**ACTA DE ASISTENCIA TÉCNICA No. SIN**

Componente geotécnico ajustado.

Revisión modelación EPANET ajustada, del acueducto del casco urbano.

Proyecto CONSTRUCCIÓN DE OBRAS DE LOS SISTEMAS DEL PLAN MAESTRO DE ACUEDUCTO Y ALCANTARILLADO DEL CASCO URBANO DEL MUNICIPIO DE APULO FASE I.

### 06:00 am

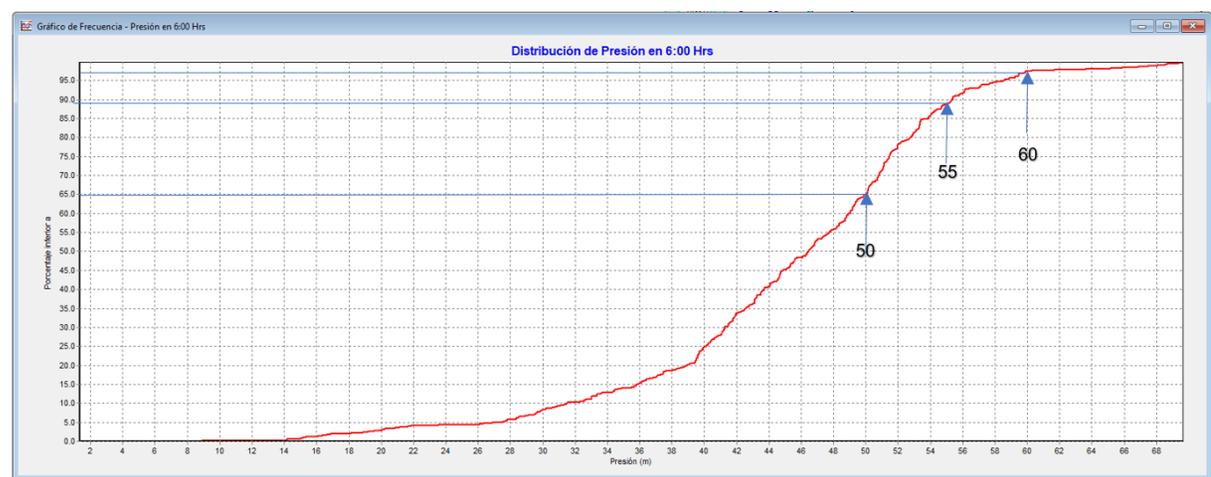
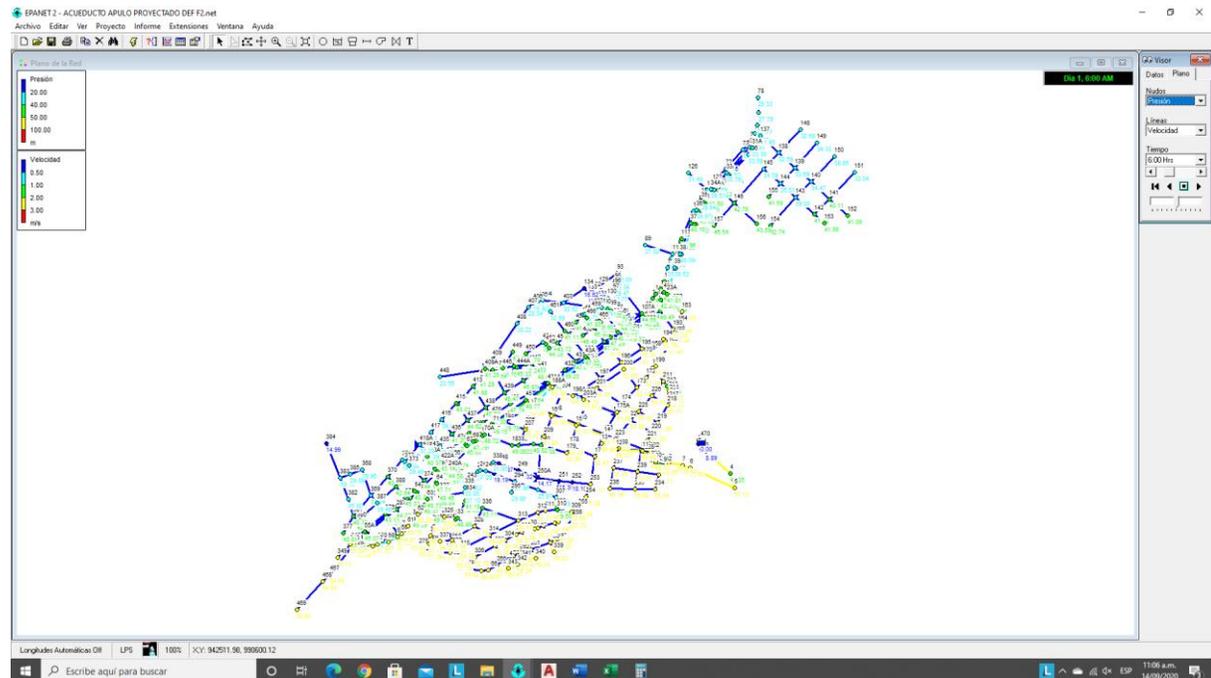
Se evidencia a continuación que:

- o En el 65% de los nodos la presión es inferior a 50 mca.
- o En el 89% de los nodos la presión es inferior a 55 mca.
- o En el 96% de los nodos la presión es inferior a 60 mca.
- o La presión mínima supera 8 mca.

Sobre el particular, la resolución No.0330/2017 en el Artículo 62, señala que:

**ARTÍCULO 62.** Presiones de servicio máximas en la red de distribución. A partir de la expedición de la presente resolución, para sistemas nuevos u optimizaciones, la presión estática máxima debe ser de 50 m.c.a. Para cumplir con esta condición, la red de distribución debe estar subdividida en tantas zonas de presión como se requieran.

**Parágrafo 1°.** En una misma zona de presión se pueden presentar presiones estáticas mayores a la máxima definida; en este caso, el área a abastecer con una presión estática superior puede corresponder al 10% del área de la zona de presión, desde que no se sobrepase una presión de 55 m.c.a. y hasta el 5% del área de la zona de presión, desde que no sobrepase una presión de 60 m.c.a.

A las 06:00 am, se cumplen los requisitos de presión. OK.

**00:00 am**

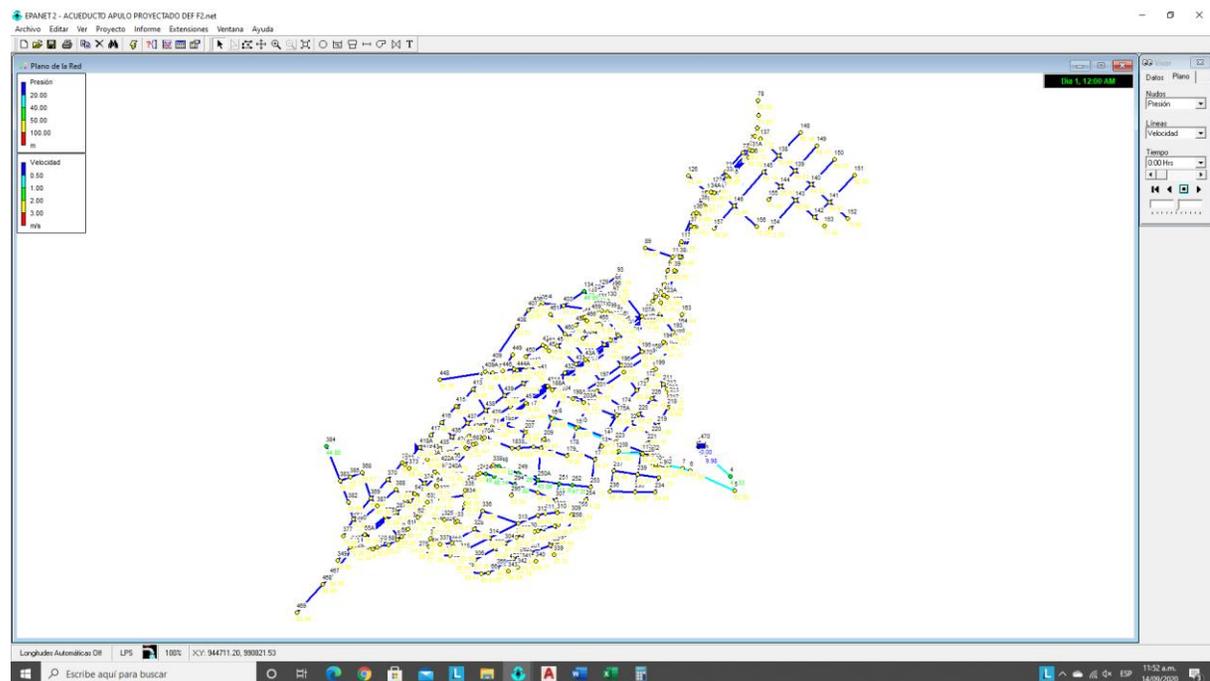
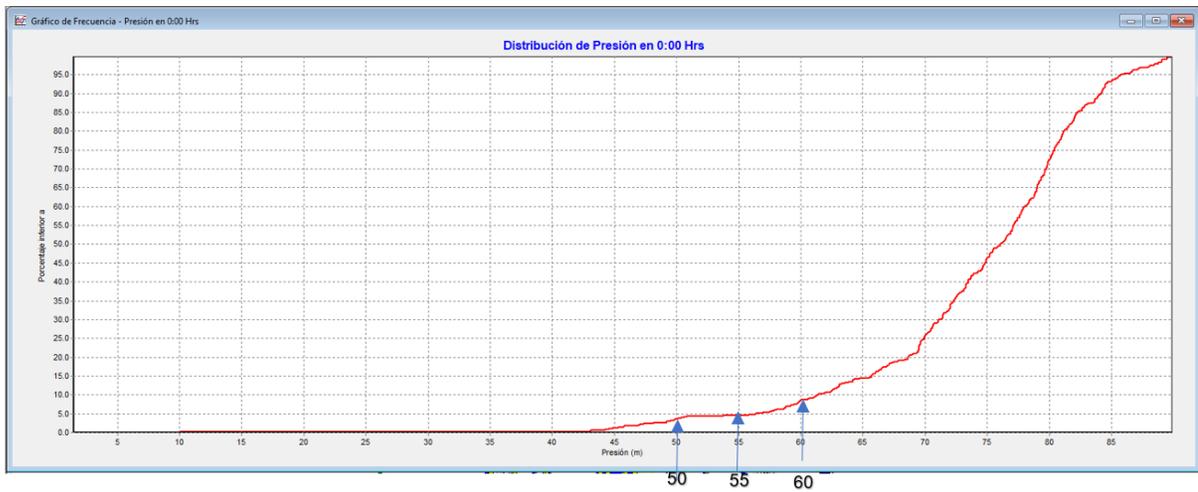
Se evidencia a continuación que:

- En el 4% de los nodos la presión es inferior a 50 mca.
- En el 5% de los nodos la presión es inferior a 55 mca.
- En el 9% de los nodos la presión es inferior a 60 mca.
- La presión mínima supera 8mca.

A las 00:00, no se cumple con el requisito de presión en los nodos, toda vez que el 96% de la red supera la presión máxima establecida en la Res.330/2017.

Si bien se identificaron varias válvulas en las redes, éstas no son VRP y cumplen función de sectorización del sistema, de conformidad con lo indicado por el consultor.

Se recomienda proponer las medidas para la reducción de las presiones en las horas de bajo consumo, tales como: VRP en algunos nodos de la red, ó disminuir la cota de salida del TQ de 276m3, ó VRP a la salida del tanque, entre otras. Una vez se tenga una propuesta para la regulación de estas presiones se programará una reunión de revisión con el ing. Miguel Ángel Castro – Asesor del Comité Técnico del VASB.

**06:00 am**

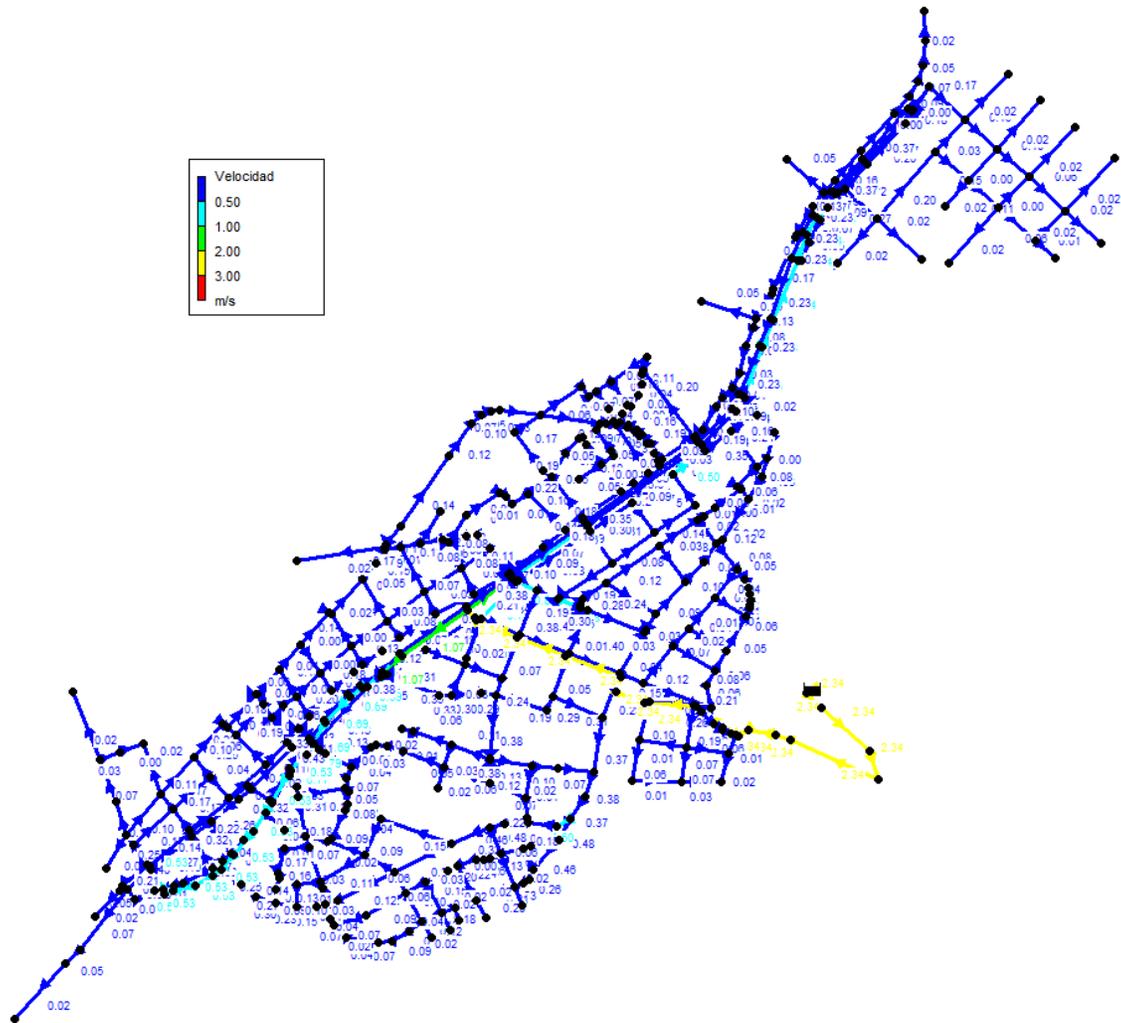
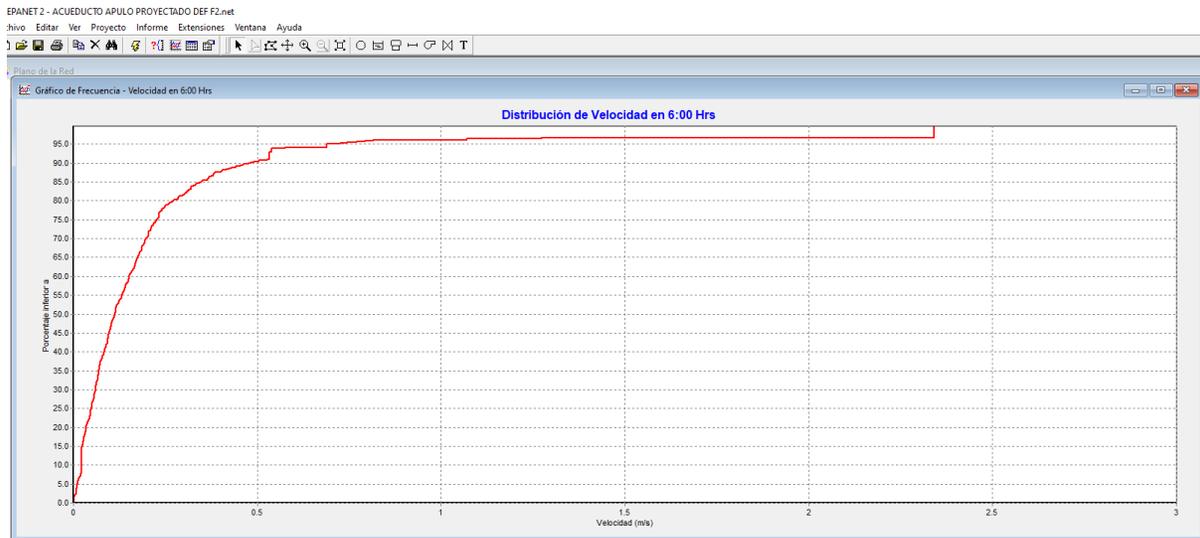
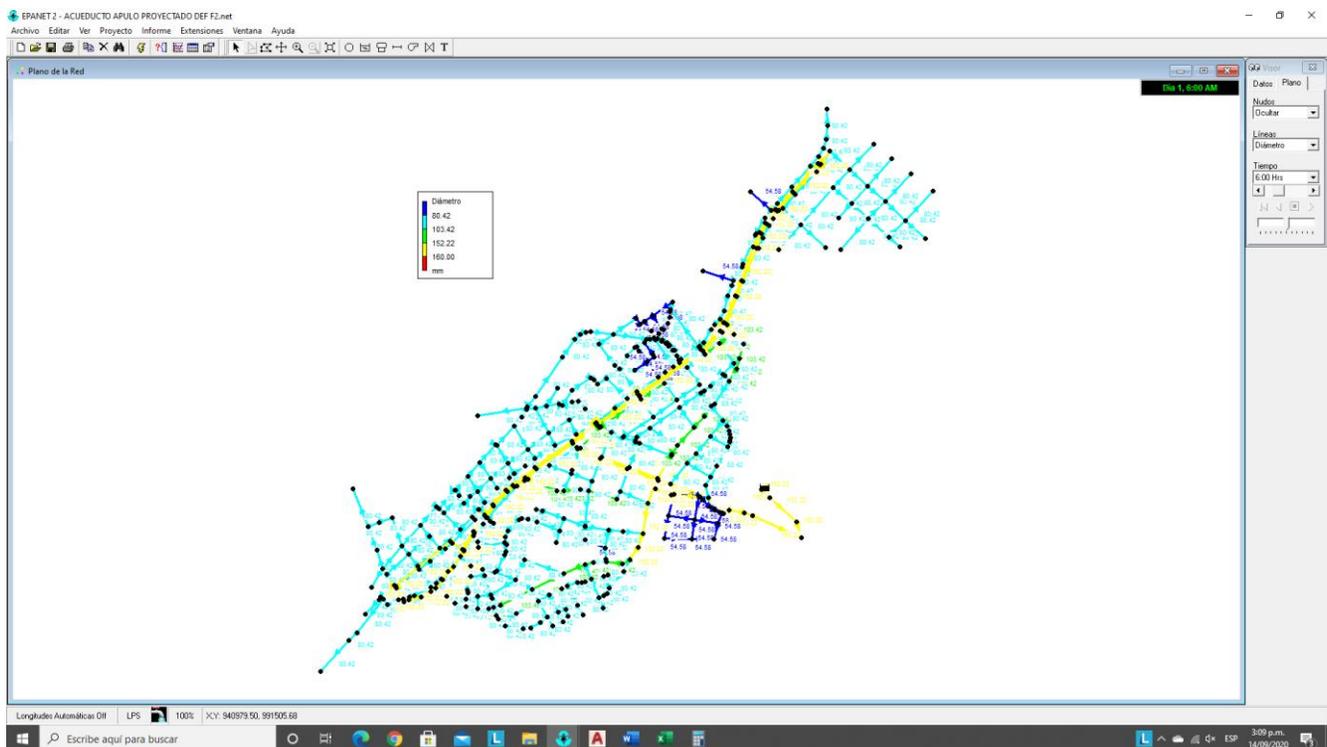
La mayoría de la red presenta velocidades inferiores a 0,5 m/s.

De lo anterior, se tiene que:

- El 90% de los tramos de la red tiene velocidades inferiores a 0,5 m/s.
- El consultor manifiesta que no le es posible disminuir los diámetros a efectos de mejorar la velocidades de la red. Sin embargo, al revisar los diámetros aplicados, se observa lo siguiente:

Si bien una parte de la red tiene diámetros mínimos, en la mayoría se supera el diámetro mínimo. El consultor manifiesta que se trata de optimizar algunos tramos de la red existente y no es viable variar los diámetros para mejorar la velocidad.

No obstante, se sugiere revisar la posibilidad de disminuir algunos diámetros, toda vez que la mayoría de la red se diseñó en diámetro de 4" PVC RDE 21 (80.42 mm), superior al mínimo establecido en 75mm (Art.63 de la Res. 330/2017), en el evento que no sea posible disminuir los diámetros se deberán proponer las medidas a aplicar durante la fase de operación para controlar la sedimentación en la red de distribución (verificar la calidad del agua versus propensión a formación de película biológica), las cuales deben quedar consignadas tanto en el informe de diseño final como en el manual de operación del sistema de acueducto.

00:00 am

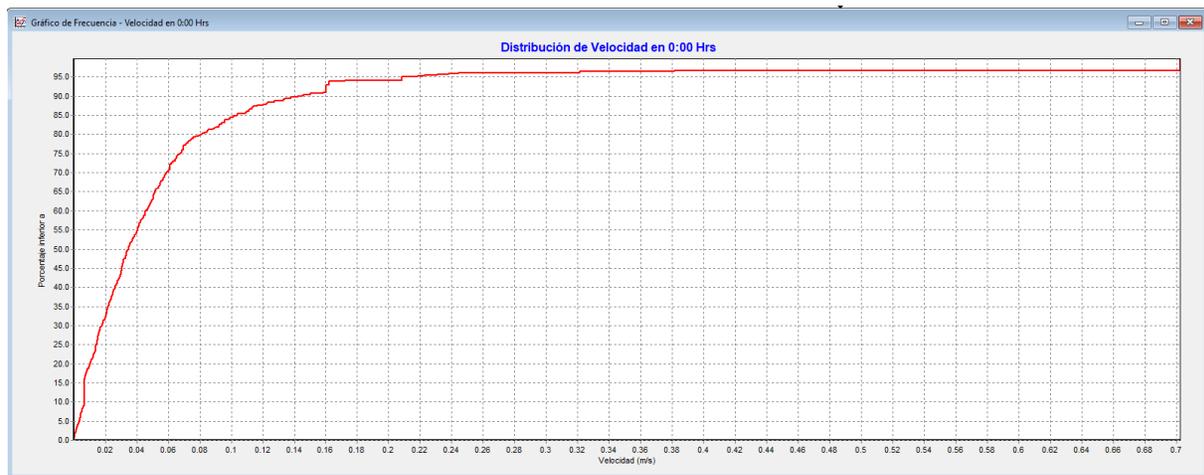
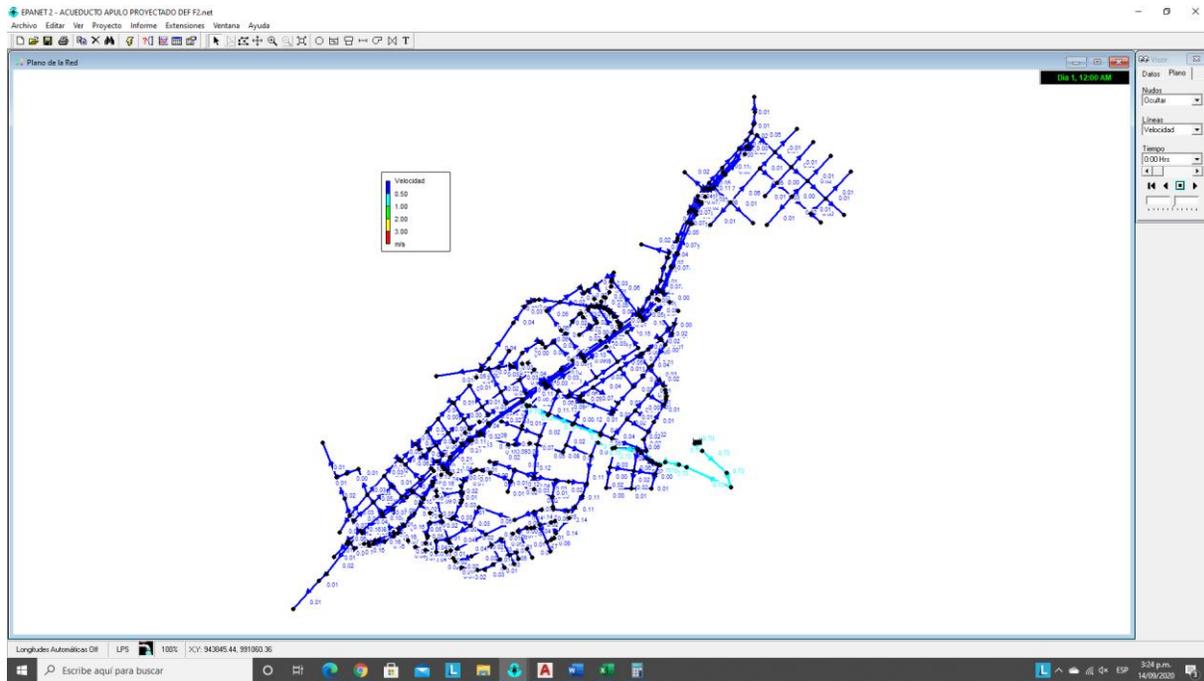
- A las 00:00 horas el 95% de los tramos tienen velocidades inferiores a 0,5 m/s.
- Aplican las recomendaciones indicadas para 06:00 am.

- Revisar la posibilidad de disminuir algunos diámetros para mejorar la velocidad en las redes de distribución o en su defecto informar las medidas que se deben tomar en operación para controlar los problemas de sedimentación.
